Date d'édition	13/02/2019
N° du document	SUPAIR_2019/02/002
Nombre de pages	1 / 2

COMMUNIQUÉ SÉCURITÉ

OBJET : ACCESS BACK et AIRBAG (2007 et 2008)
L'enduction des volets de la poche parachute peut devenir collante

ACCESS BACK et AIRBAG

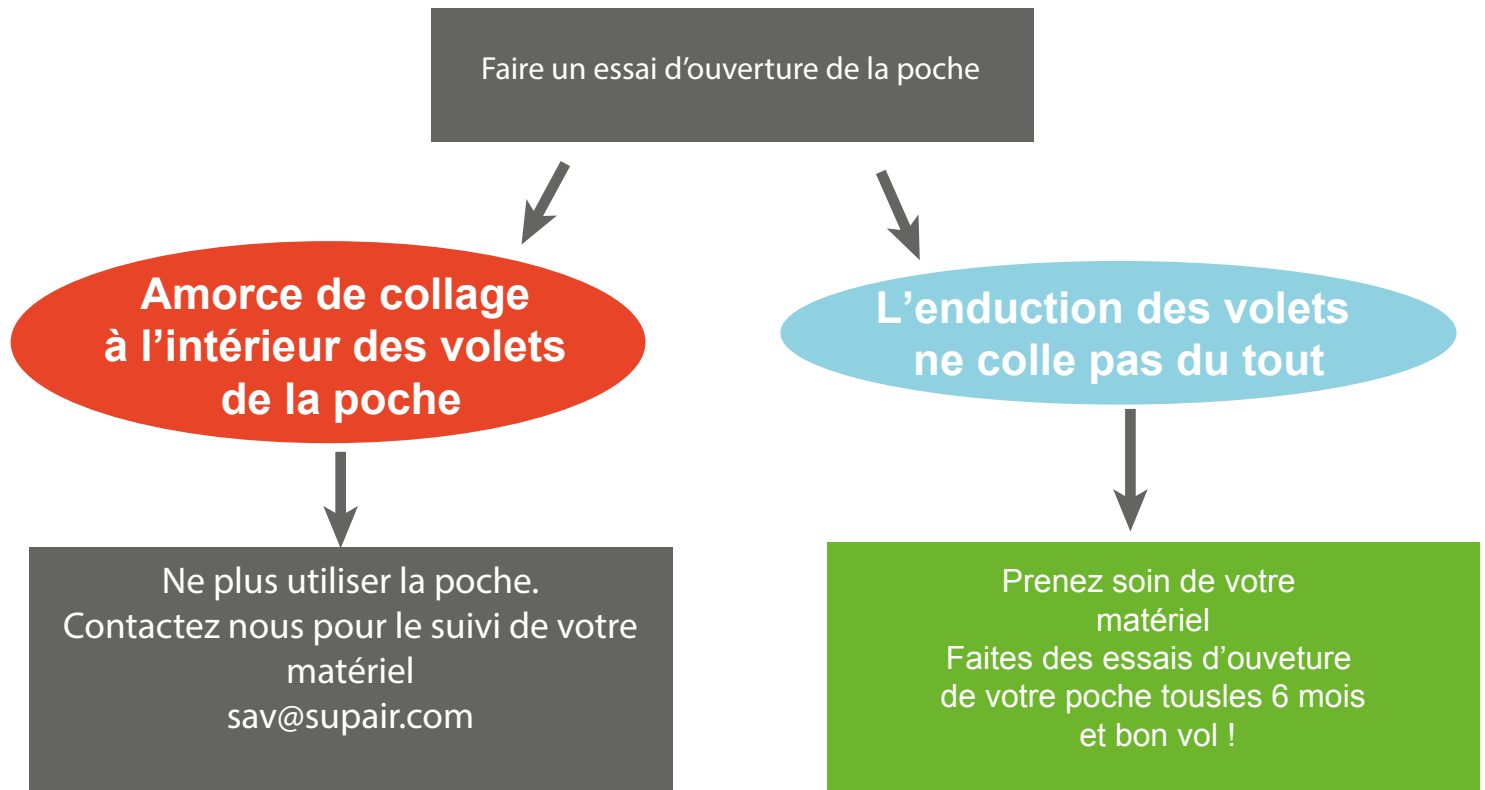
L'enduction du Cordura Noir peut se dégrader dans le temps et devenir collante. Il est possible que les volets des poches parachutes s'ouvrent avec difficulté, rendant l'extraction du parachute difficile, voir impossible.

Plusieurs pilotes ont constaté lors de l'essai annuel d'ouverture de secours que les volets de la poche parachute devenaient collants (défaut du tissu concernant la stabilité dans le temps de l'enduction).

DELAÏ : La vérification doit être faite immédiatement
